TECHNICAL BULLETIN 025

23/10/2008

GM 1.7D (ISUZU) / TRASMISSIONE SINCRONA / INFORMAZIONI SUL TENDITORE

Il presente Bollettino tecnico sostituisce il Bollettino tecnico N° 009.

FIG. 3

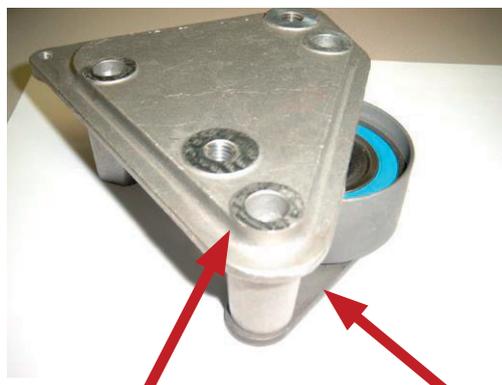
Dato che la piastra base iniziale del tenditore era sotto a una gamba della staffa di supporto del motore (Fig. 3), K015563XS può essere utilizzato solamente a partire dal motore n. 328704.

FIG. 4

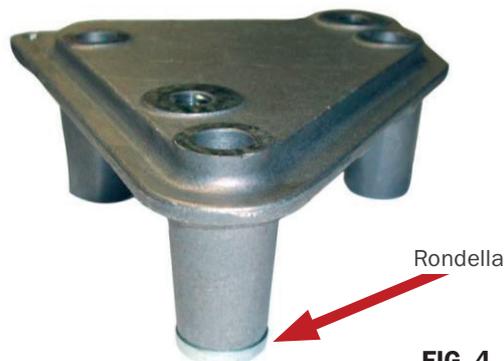
K025563XS è dotato di una rondella che compensa la perdita di spessore della piastra base sotto alla gamba corta della staffa di supporto del motore precedente, così come da Fig. 4, e contiene un perno che serve ad agganciare la molla del nuovo tenditore (Fig. 5). È sempre possibile utilizzare questo K02: fino al motore n. 328703, utilizzando la rondella e il perno; e dal motore n. 328704 senza la rondella e il perno.

11. K025563XS: attaccare la rondella (Fig. 4) sul fondo della gamba di supporto del motore (utilizzando la colla di fissaggio), al fine di evitare di perdere la rondella quando si allenta il bullone della staffa di supporto successivamente. K035563XS: installare la nuova staffa.

FIG. 5

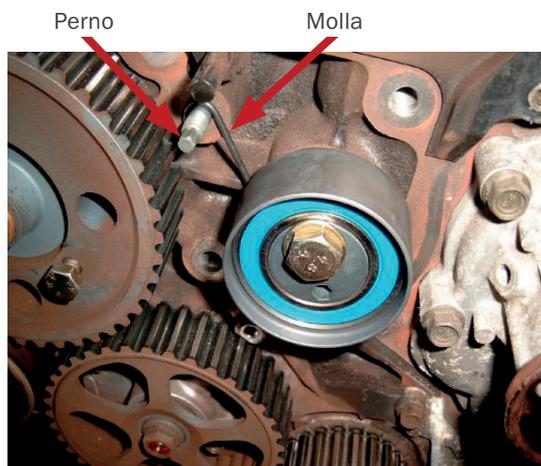
1. Rimuovere il tenditore, la molla, il galoppino e la cinghia.
2. Installare il galoppino e il bullone nuovi.
3. Inserire e serrare (18,6 Nm) il perno sul lato destro della puleggia della pompa di iniezione (Fig. 5).

FIG. 6

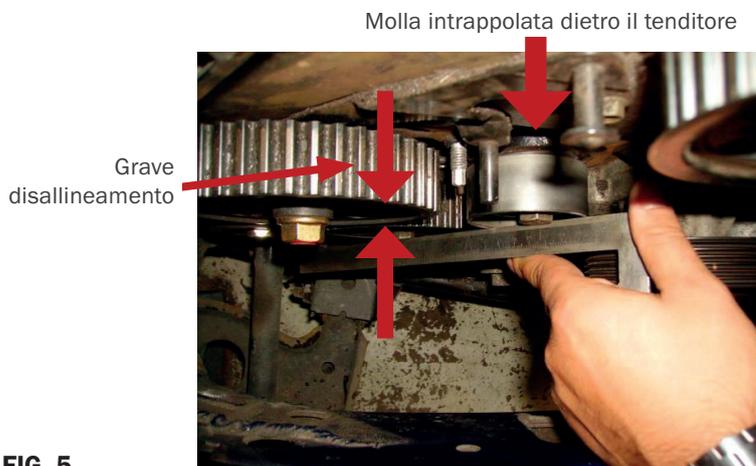
4. Installare il nuovo tenditore a molla a spirale (spirale sopra il perno, serrare a mano il bullone); assicurarsi che il tenditore aderisca perfettamente contro il blocco motore. In caso contrario, la molla potrebbe finire tra il tenditore e il blocco del motore, creando un grave disallineamento del tenditore (vedere Fig. 6).

1. Rimuovere il tenditore, la molla, il galoppino e la cinghia vecchi.
2. Installare il galoppino e il bullone nuovi.
3. Installare il nuovo tenditore a molla a spirale (spirale sopra il perno, serrare a mano il bullone); assicurarsi che il tenditore aderisca perfettamente contro il blocco del motore. In caso contrario, la molla potrebbe finire tra il tenditore e il blocco del motore, creando un grave disallineamento del tenditore (vedere Fig. 6).

FIG. 7

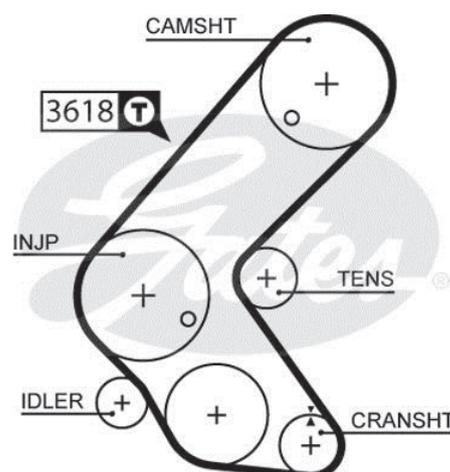
** Una volta completato il passaggio 10 della procedura di installazione A) o il passaggio 9 della procedura B), si consiglia vivamente di verificare la tensione in larghezza **T** (vedere la disposizione del sistema sotto - Fig. 7) utilizzando il tensiometro sonico Gates STT-1. Inserire il codice 3618 nel tensiometro STT-1 (assicurarsi che sia installata la versione del chip 006), quindi misurare normalmente. Se la tensione è troppo alta, occorre rilasciare completamente il tenditore (TENS) e ripetere la procedura di tensionamento fino a quando non si ottiene la luce verde. Se la tensione è troppo bassa, sarà necessario assistere la molla del tenditore con la chiave a brugola fino a quando non si ottiene la luce verde.

In caso di mancata osservanza della procedura, si potrebbe avere una tensione della cinghia troppo elevata, comportando un sovraccarico sulla puleggia guida, tra la pompa dell'olio e la pompa di iniezione (INJP).
